Fra: Bent Norman Hummelmoser <bennh@kyst.dk>
Sendt: 21. maj 2025 11:16
Til: Beth Søeborg Lundholm
Cc: Pernille May Yde
Emne: Sv: 2025 - 14387 – Høringssvar vedr. ansøgning om kystbeskyttelse og tilhørende VVM screening for kystbeskyttelse af sommerhusområde Kohaven Roneklint, Klintestien 2-38, Vordingborg Kommune (MST Id nr.: 12684907)

Emne: 2025 - 14387 – Høringssvar vedr. ansøgning om kystbeskyttelse og tilhørende VVM screening for kystbeskyttelse af sommerhusområde Kohaven Roneklint, Klintestien 2-38, Vordingborg Kommune (MST Id nr.: 12378617)

Kommentering af Kystdirektoratets høringssvar vedr. ansøgning om kyst- beskyttelse af sommerhusområdet Kohaven Roneklint. KDI sagsnr. 2025- 14387

Figur 1 Dybdekort med angivelse af transportretning af sediment fra nedbrydning af Møns Klint til aflejring i det store lavvandede område "Sandene" og udbygning af Præstø Fed (med bidrag fra Stevns Klints nedbrydning) samt opfyldning af Præstø Fjord

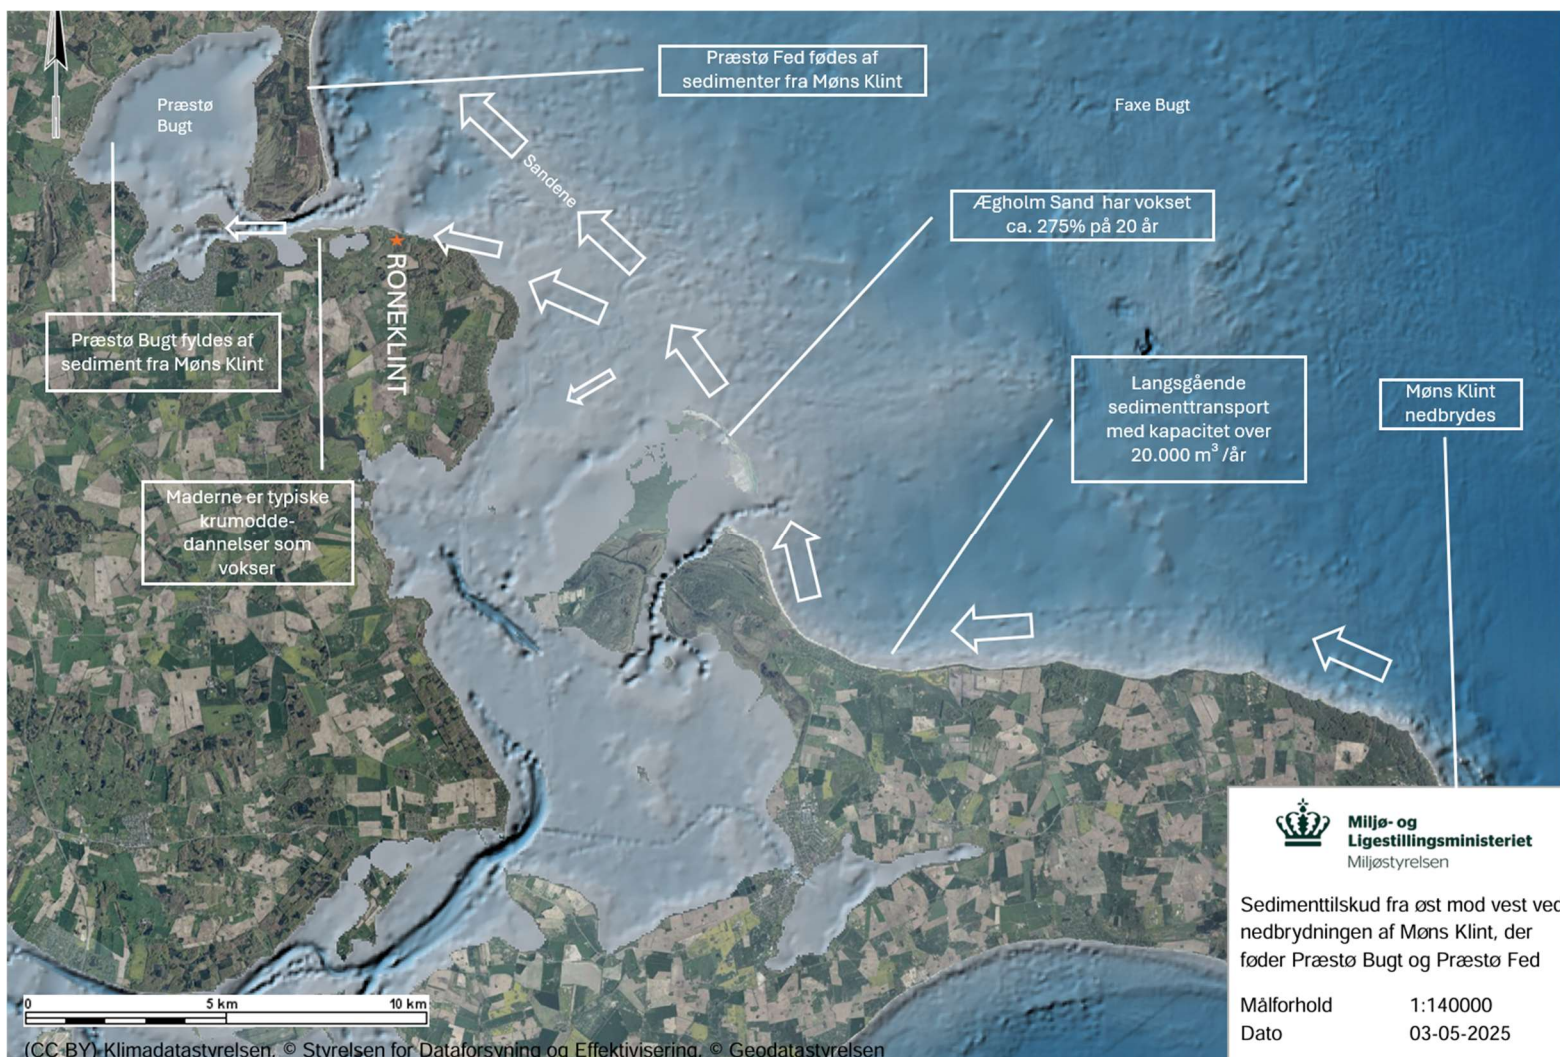
- › *Kystdirektoratet vurderer, at den ansøgte løsning med et kombineret dige & skråningsbeskyttelse over tid vil komme til at hindre passagen på stranden, da der ikke samtidig er søgt om tilladelse til kompenserende sandfodringer.*

Den kysttekniske begrundelse for, at kystbeskyttelsen med skråningsbeskyttelse og diger medfører vurderet forventning om mindre strand og derved hindrer passage, er ikke angivet fra Kystdirektoratets side.

For denne lokalitet har COWI kystteknisk vurderet at den endog meget store naturlige sediment-tilførsel fra nedbrydningen af Møns Klint til området opretholder den kystmorfologiske ligevægt af stranden ved Roneklint både før i tiden, nu og i fremtiden, se nedenstående dybdekort med angivelse af sedimenttransport-retninger mv, se Figur 1.

Dette regionale kystområde har fået tilført sediment siden sidste istid og derfor er det kendetegnet ved lokale store kystmorfologiske aflejringsområder som Præstø Fed, Maderne, Sandene, Ægholm Sand, Nyord og Ulvshale.

Der er derved vurderet rigeligt sand til rådighed for kysten til at udvikle sig naturligt og indstille sig i en ny dynamisk kystmorfologisk ligevægt, hvor høfder ikke påvirker kystlinjens naturlige udvikling og medfører stranddannelse foran skråningsbeskyttelsen.

Figur 2 Sammenstilling af GEUS Jordartskort, kystlinjen i år 1895 (rød), i år 1954 (grøn), i år 2024 (gul) sammen med Kystplanlæggerens erosions-forventning i 2070 (gul polygon) og COWIs forventede kystlinje i 2070 (orange)

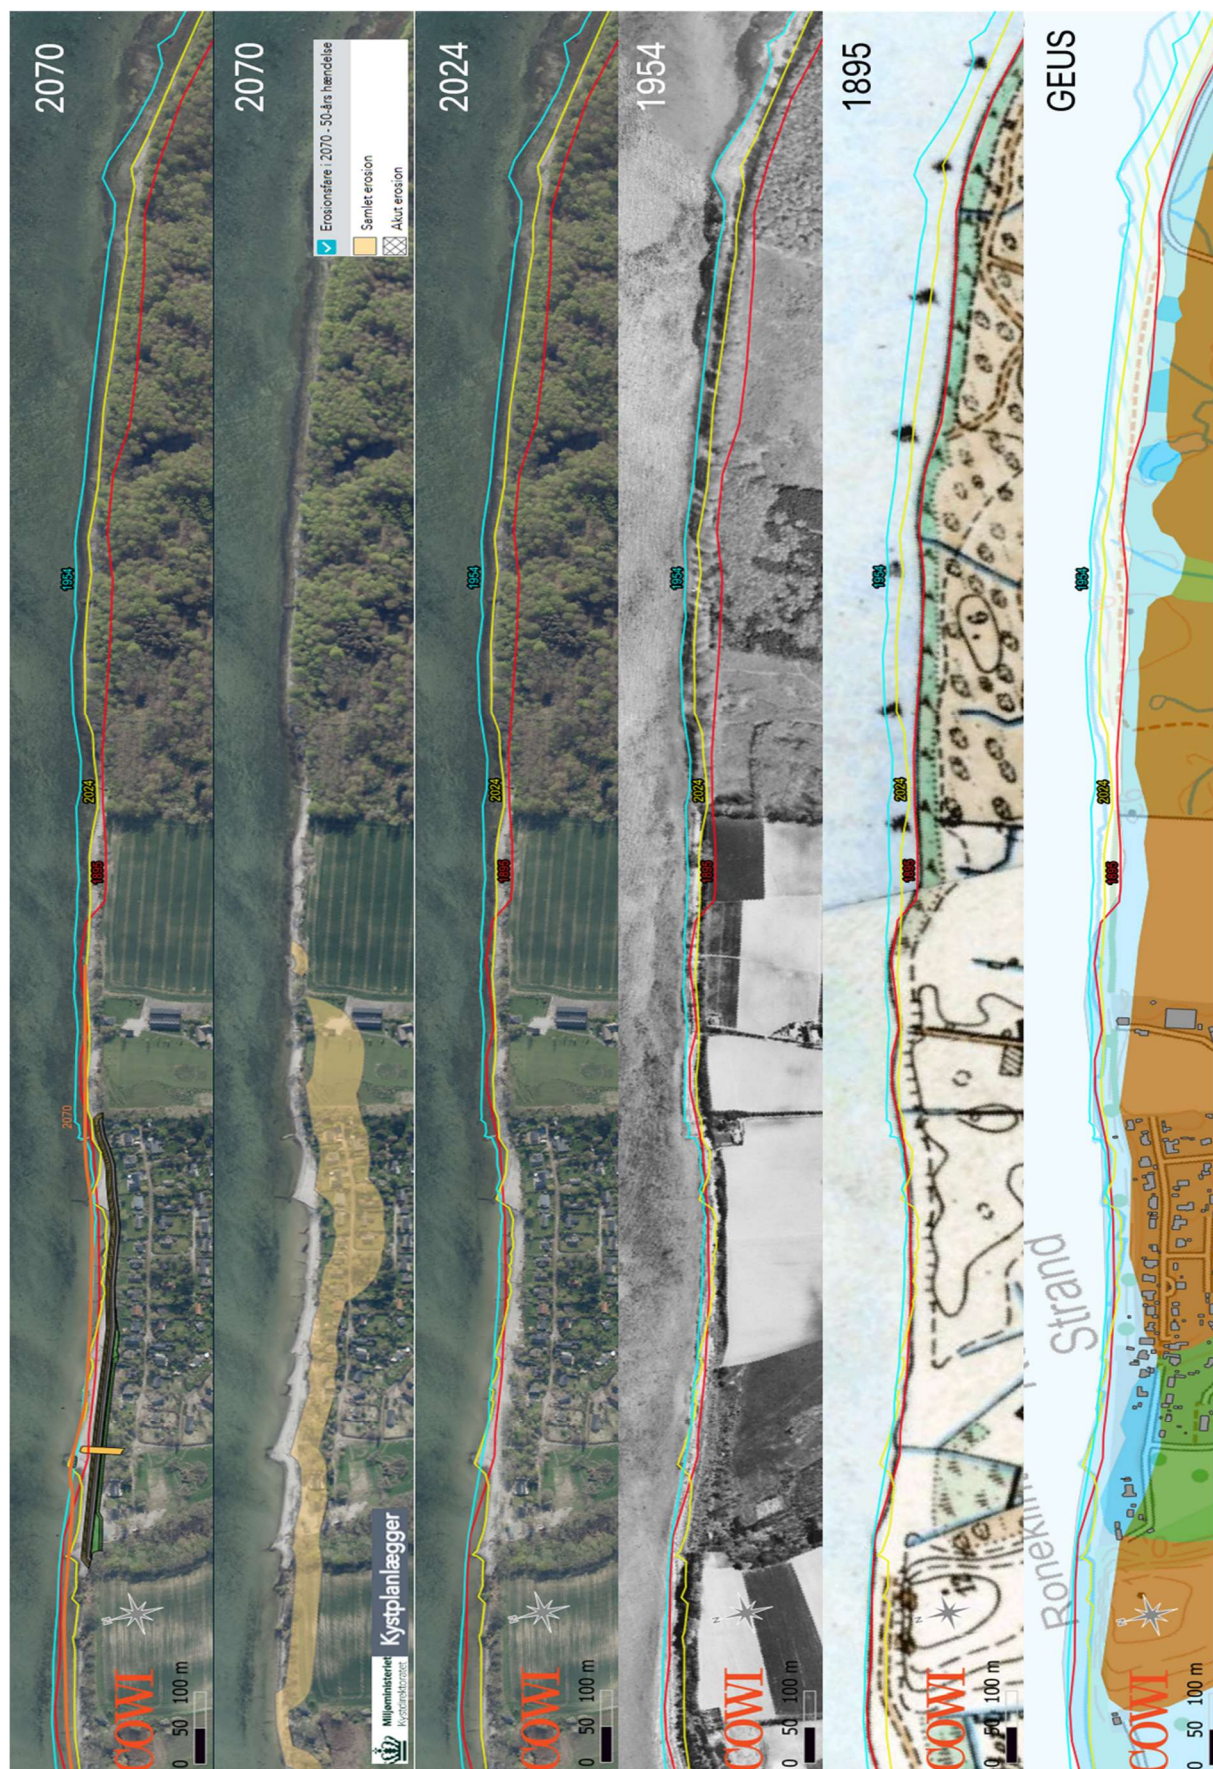
- › Ansøger forventer, at området vil være i relativ sandbalance, når de eksisterende høfder fjernes. Dette gælder muligvis for et uændret havniveau, men anlægget planlægges til at kunne modstå en havniveaustigning på ca. 28 cm. Som angivet i Kystplanlægger.dk forventer Kystdirektoratet, at der potentielt kan ske en kysttilbagerykning på op mod 30 m i området frem mod slutningen af dette århundrede. Dermed kan det ikke forventes, at der i fremtiden vil være en naturlig sandbalance, som vil sikre passage foran skråningsbeskyttelsen. Derfor bør der stilles vilkår om kompenserende sandfodring. Kystdirektoratet bemærker, at anlægget ser ud til at være placeret efter højdemodellen fra 2019, og ikke trukket så langt tilbage, som det burde være muligt efter Babet stormen.

Det er uvist hvilke beregninger eller kysttekniske undersøgelser, der ligger til grund for Kystdirektoratets Kystplanlægger hvad angår "Erosionsfare-beregningen".

Ansøger og COWI har benyttet kystteknisk viden og historisk kystudvikling i forståelsen af denne kyststrækning og hvordan den forventes at udvikle sig i fremtiden. Vi forventer at Møns Klint også nedbrydes i år 2070 og derved forventes sedimenttilskuddet fra denne lokalitet også at fortsætte hertil i fremtiden, se Figur 1.

Ved at sammenligne dette "Erosionsfare-kortlag" i 2070 for en 50 års hændelse for området med GEUS Jordlags-kortlægning for at se om erosionsfaren er korreleret med forskellige jordmaterialers modstandsdygtighed for erosion, fremgår det at moræne-klinter i 15 m højde, ifølge Kystdirektoratet, erodere betydeligt hurtigere end saltvandsgrus i 3 m højde, se Figur 2. Dette er ikke i overensstemmelse med geotekniske eller kysttekniske grundregler, så måske kan Kystdirektoratet komme med uddybende forklaring på at erosionen skulle være ekstra stor netop her.

Kystudviklingen i området er vist på Figur 2, hvor 1895-kystlinjen for den østlige ikke-høfde påvirkede kyst rykker op til 50 m havværts over en strækning på over 1.000 m til år 1954. På den vestlige del bliver kystlinjen fra 1895 til 1954 påvirket af de to første høfder havværts de nuværende matrikler Klintestien 2 og 4, med luvsideaflejring og læside-erosion, se Figur 2.

Foran Roneklint boligområde rykker kystlinjen havværts i perioden 1895-1954 i størrelsesorden 10 m havværts, så kysten fremstår mest muligt retlinjet trods de første høfder. Der er også fremrykning af kystlinjen på den vestligste del foran de høje moræneklinter, se Figur 2.

Kystmorfologisk er denne periode 1895-1954 (60 år) kendetegnet ved kystlinjefremrykning over hele strækningen og der opnås derved en meget retlinjet kystlinje i 1954 med rigeligt sedimenttilskud fra øst.

I perioden 1954-2024 (70 år) indstiller den østlige ikke-høfde påvirkede kyst sig i en dynamisk ligevægt og selvom Oktoberstormen i oktober 2023 lige har hærget, er kystlinjen på denne strækning kun rykket ca. 10 m landværts, se Figur 2.

Foran Roneklint boligområde er kystlinjen blevet voldsomt påvirket af høfder, der tydeligt responderer ved luvside-aflejring mod øst og læside-erosion vestpå, så kystlinjen er karakteristisk savtakket som følge af denne påvirkning i den aktive del af kystzonen.

Som det ses på Figur 2 forventes kystlinjen ud for den beboede del af Roneklint derved at blive naturligt tilført med sediment så kystlinjen rykker i størrelsesorden 5-15 m havværts i forhold til i dag. Derved forventes der ikke at blive behov for
